修改前

修改后

广东启源建筑工程设计有限公司		建筑工程预算员证书号: 14101066	
审 定	曾志光	建 设 单 位	嘉平志基房地产开发有限公司 嘉宝新城（一期）1# 〇〇轴立面图 〇〇轴立面图
专业负责	曾志光	工 程 名 称	
专项负责	曾志光	工 程 地 点	
审 核	吴天华	图 纸 名 称	
校 对	叶运强	图 纸 内 容	
设 计	叶运强	工 程 号	2008-0001
		专 业	建 筑
		图 纸	楼 梯
		层 次	第 1 层
		日 期	2002.08
		图 号	JZ-45

修改后

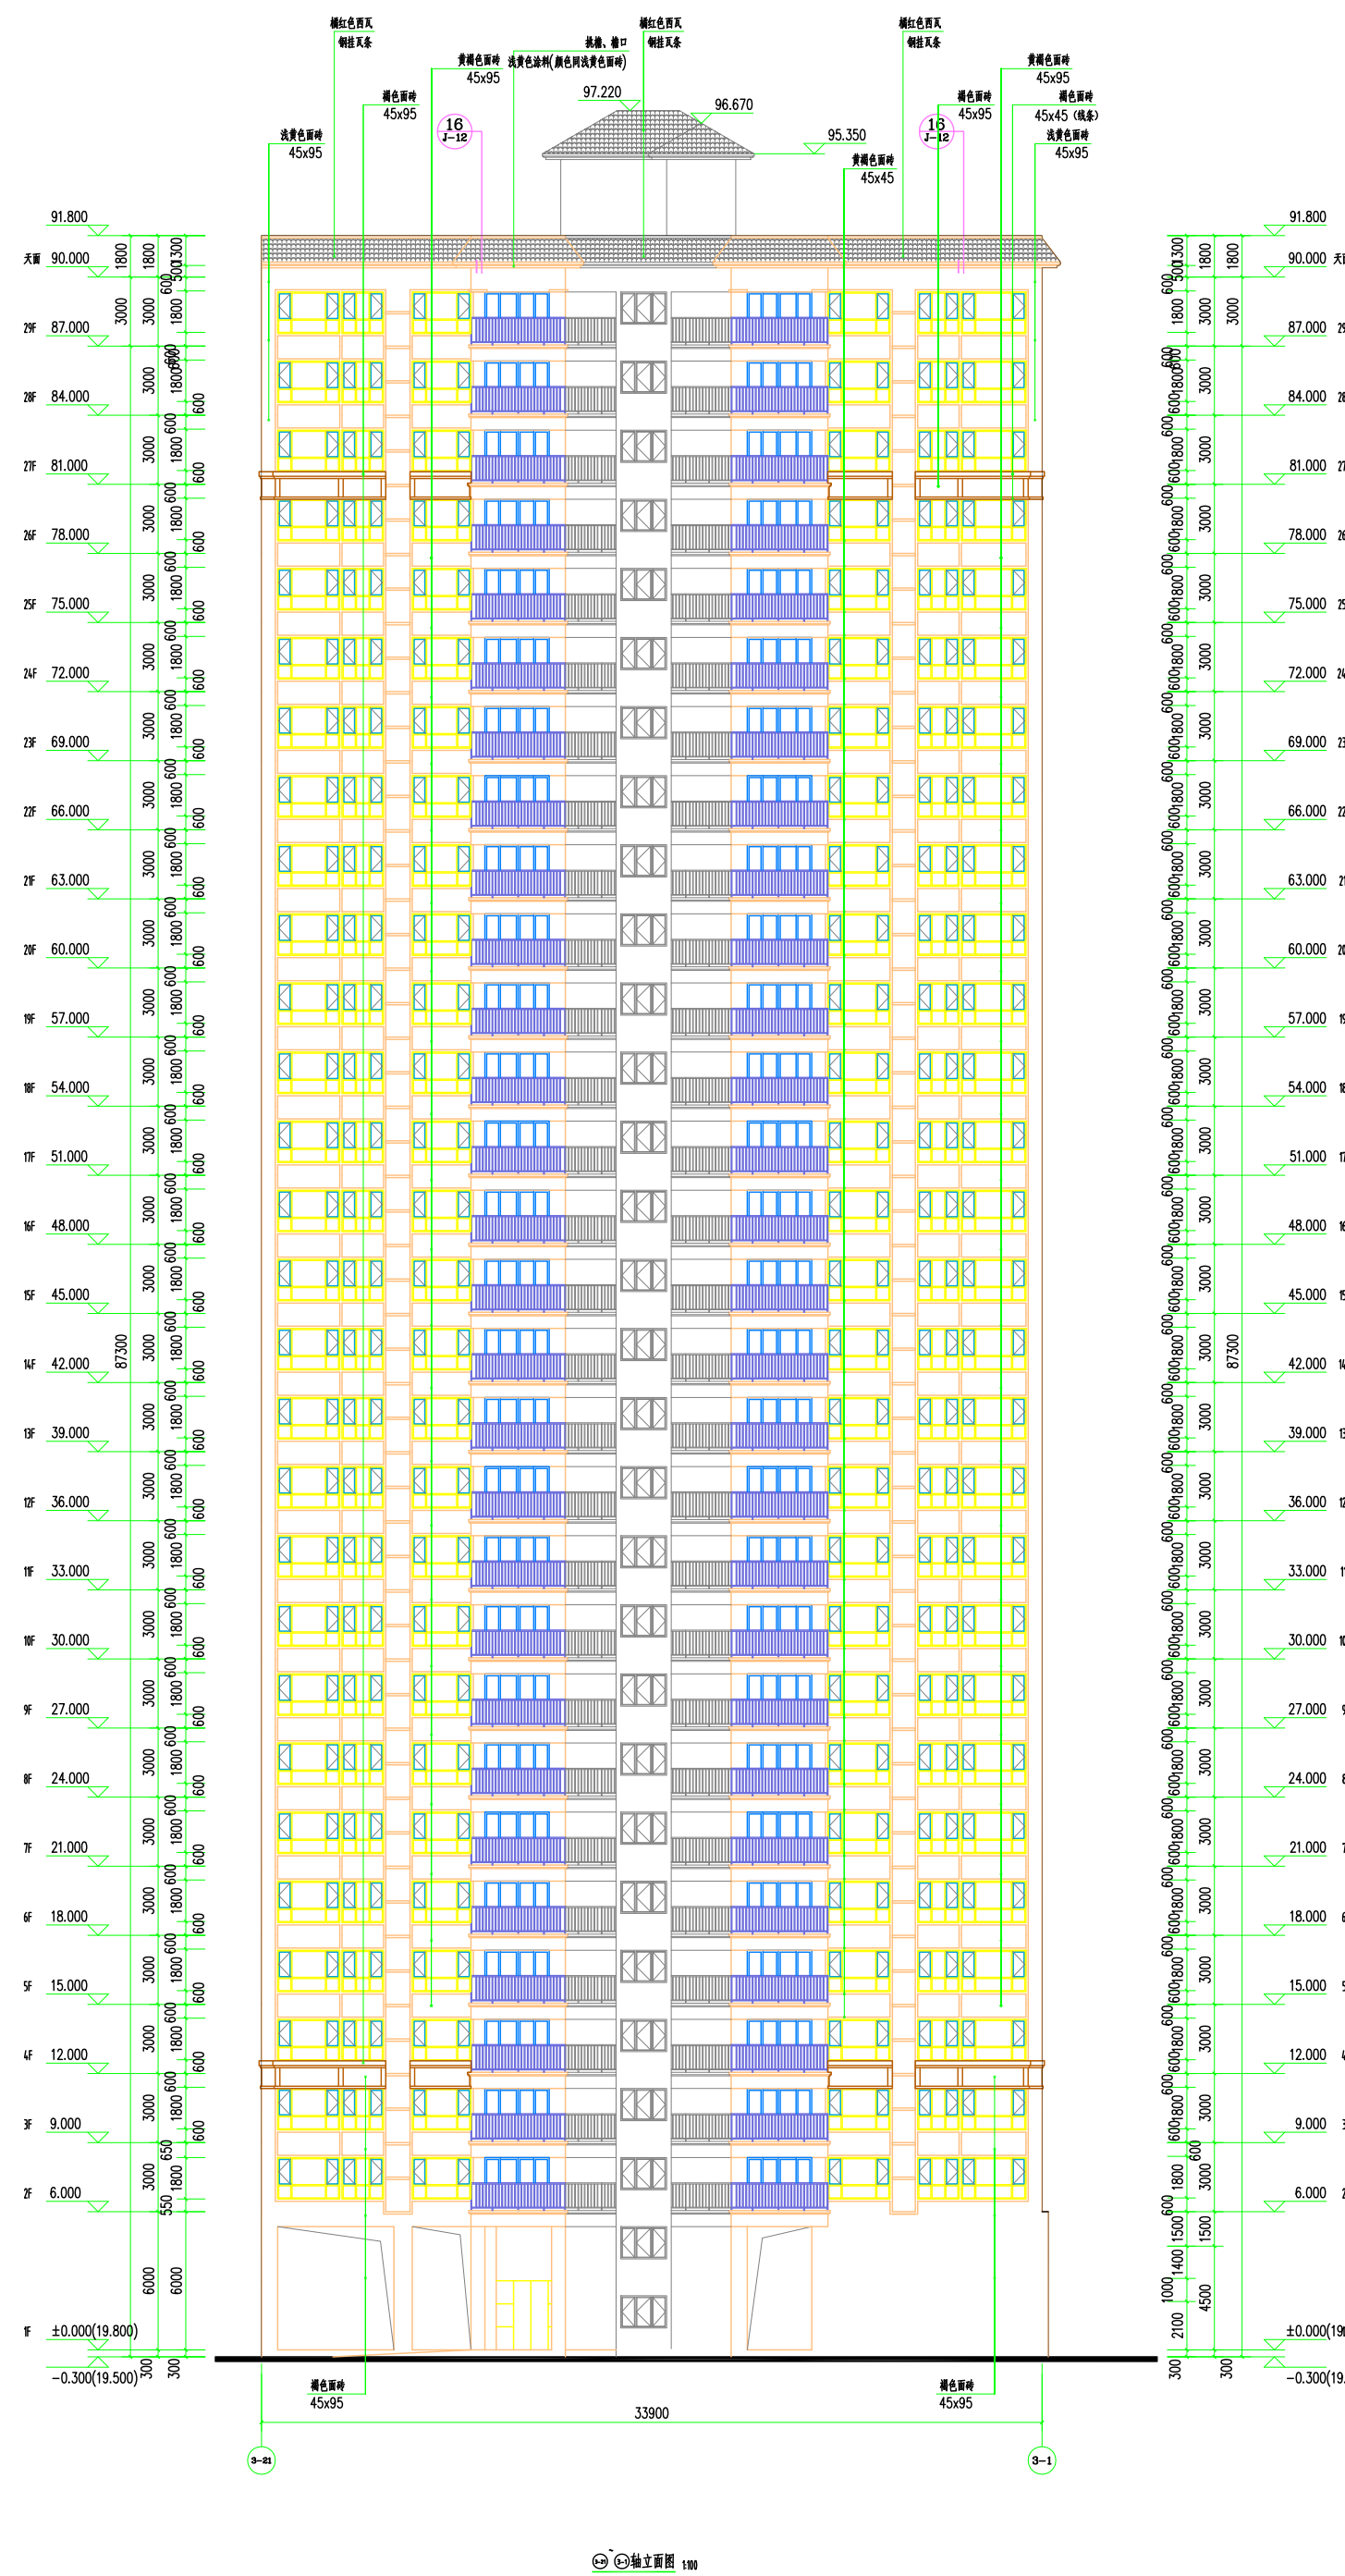
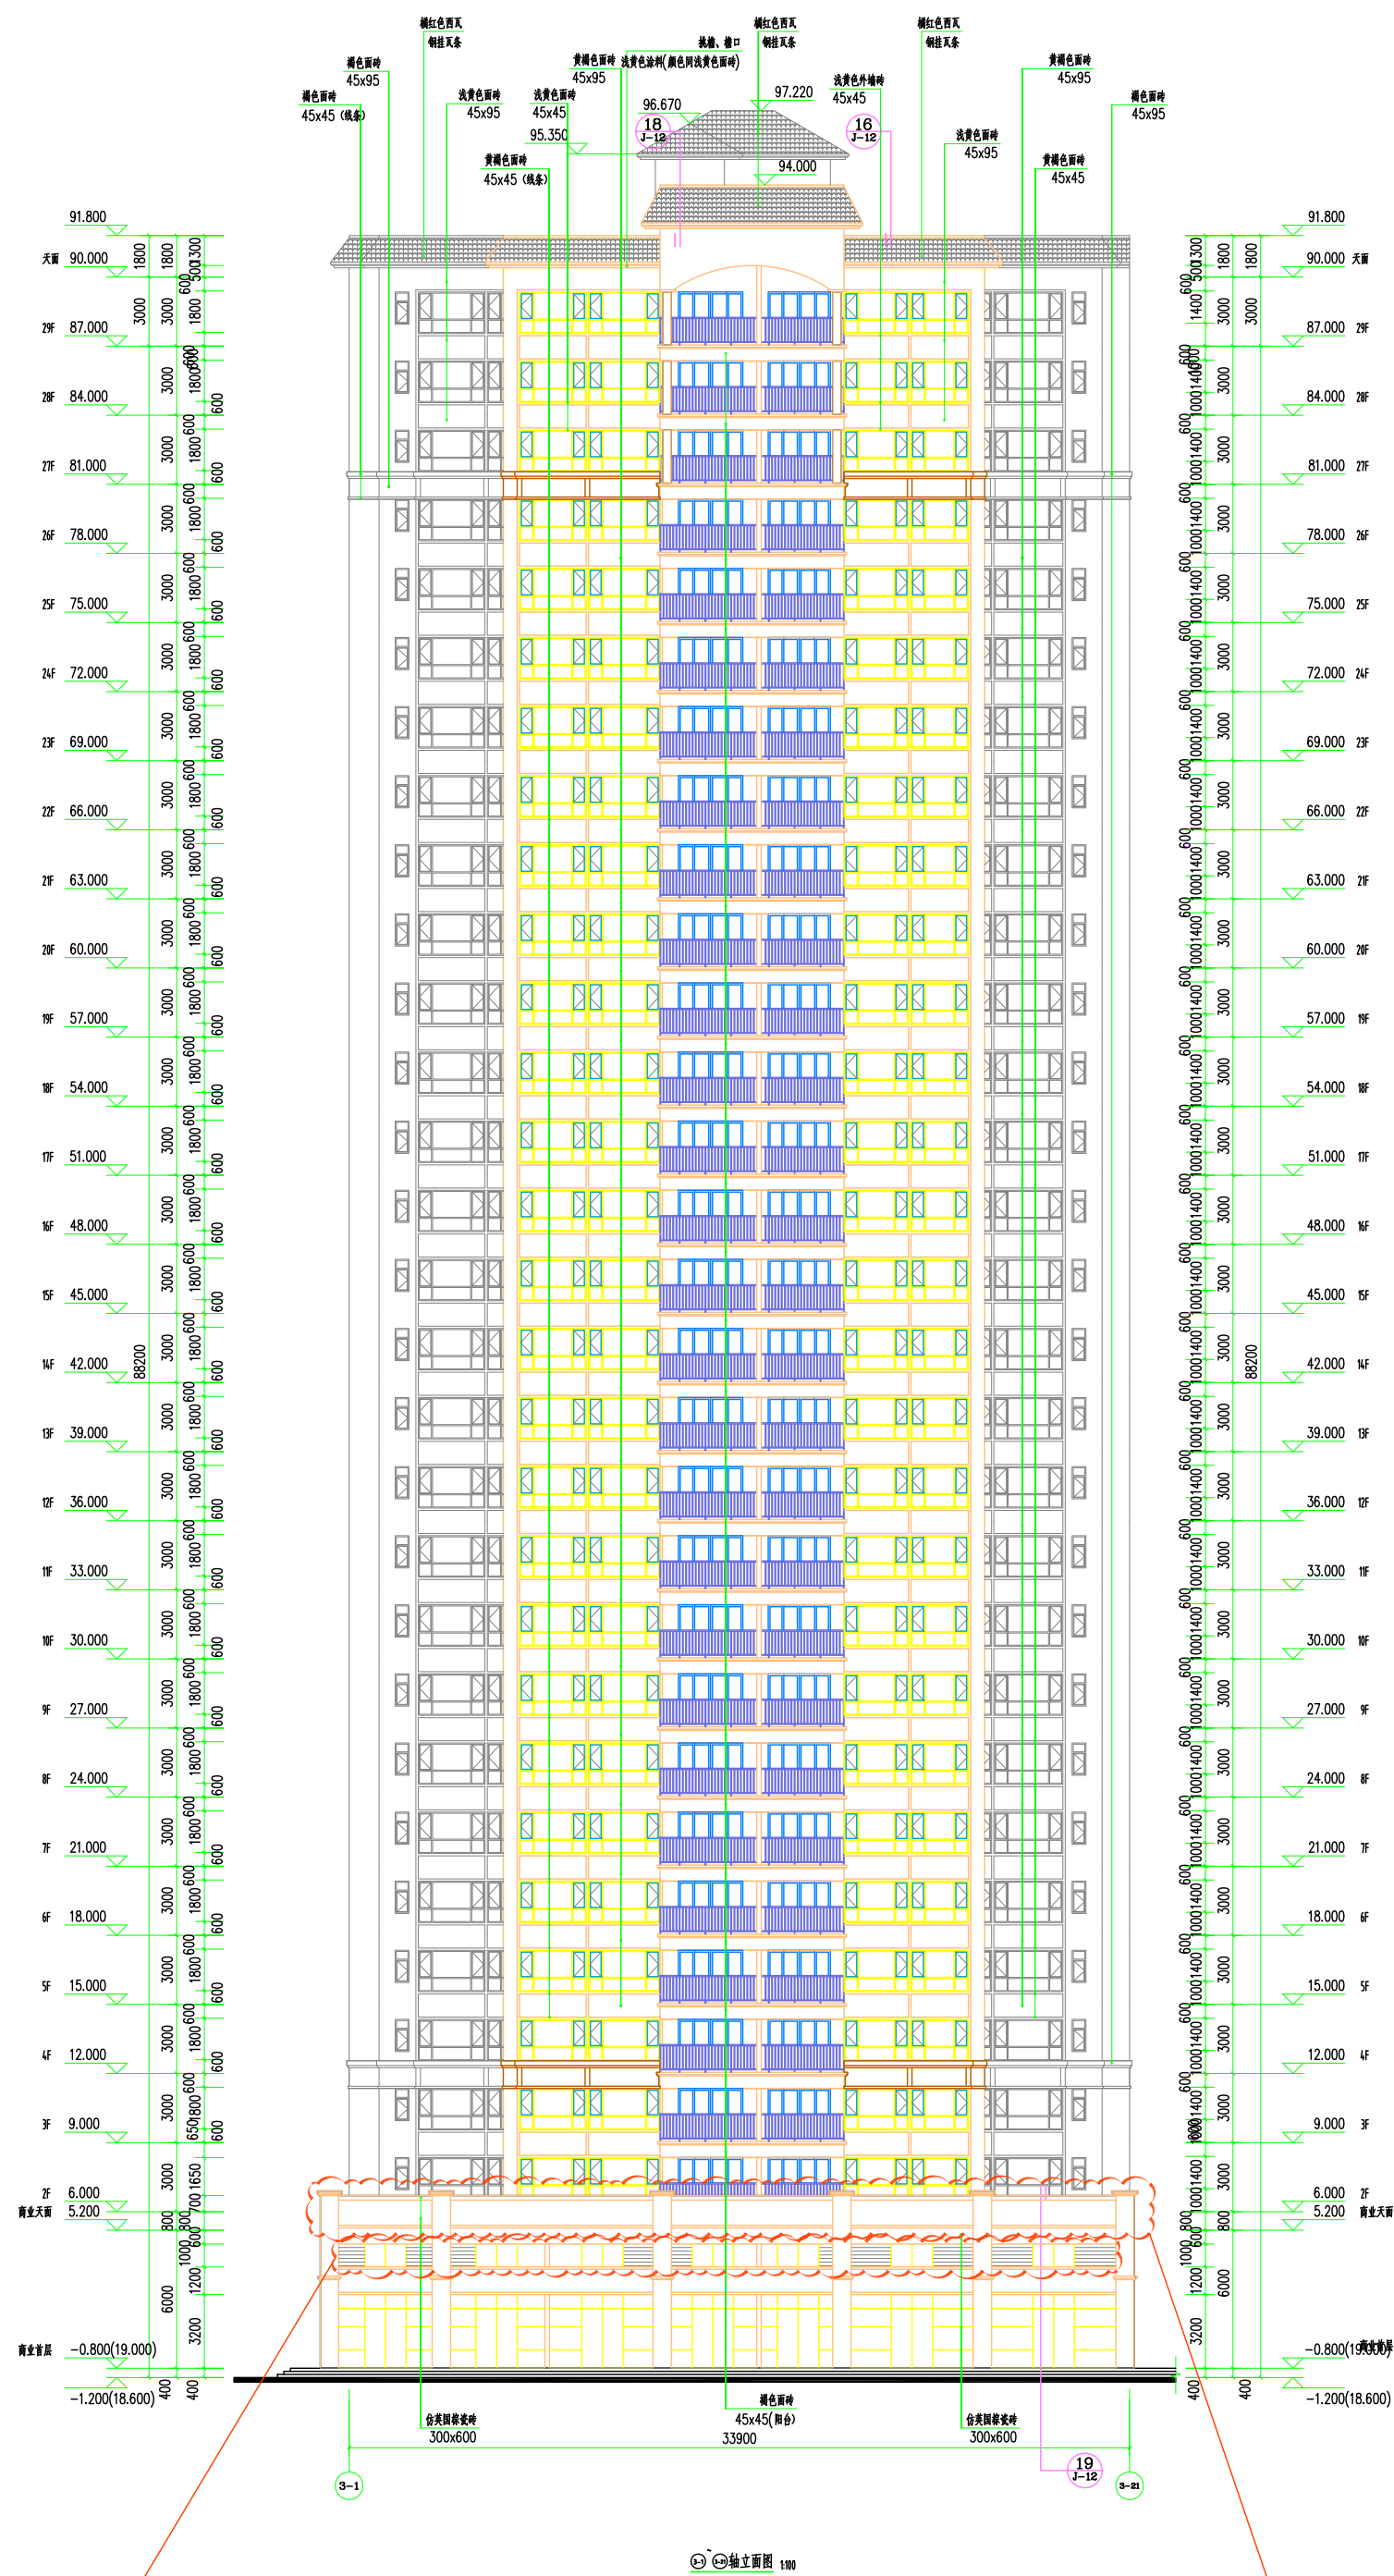
增加百叶窗

商铺门面栏杆改为混凝土栏板，删除装饰柱顶装饰灯
